改善箇所説明図(1)

基準不適合発生箇所(1):

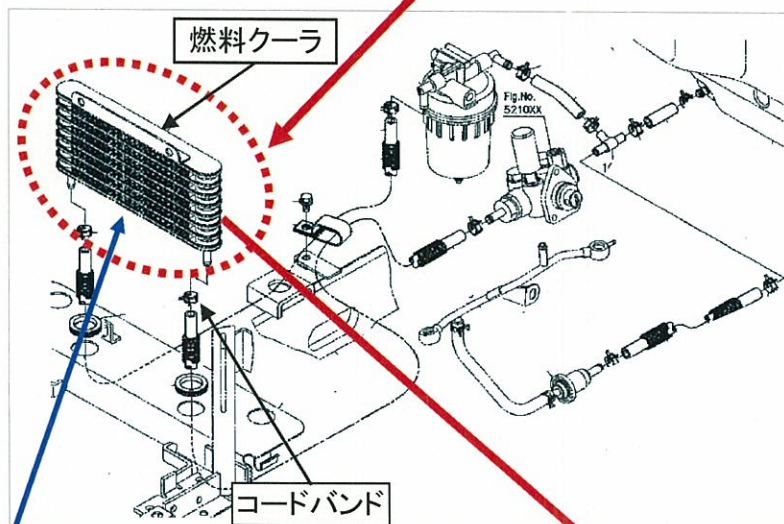
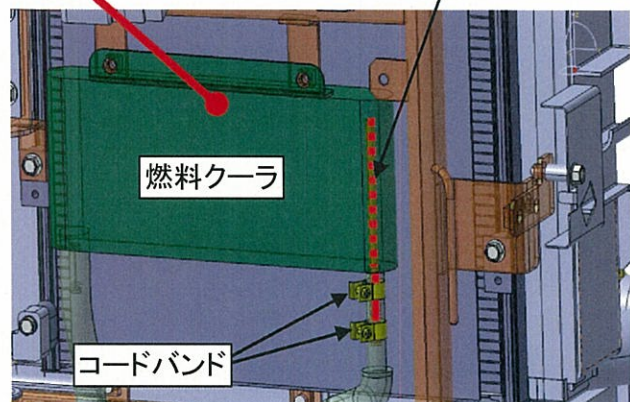
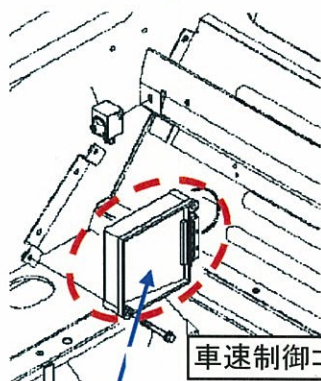
基準不適合発生箇所:

(1) 燃料クーラの構造が不適切なため、当該装置の内部に空気が滞留し、車体が揺れた際に滞留した空気を燃料配管が吸い込む場合がある。そのためエンジンへの燃料供給が不安定になり、エンジン回転数が低下する又はエンジンが停止するおそれ

全車両、燃料クーラに対策部品を装着し、コードバンドを交換及び追加する。

フロントピラー上部に白ペイントを追加する。
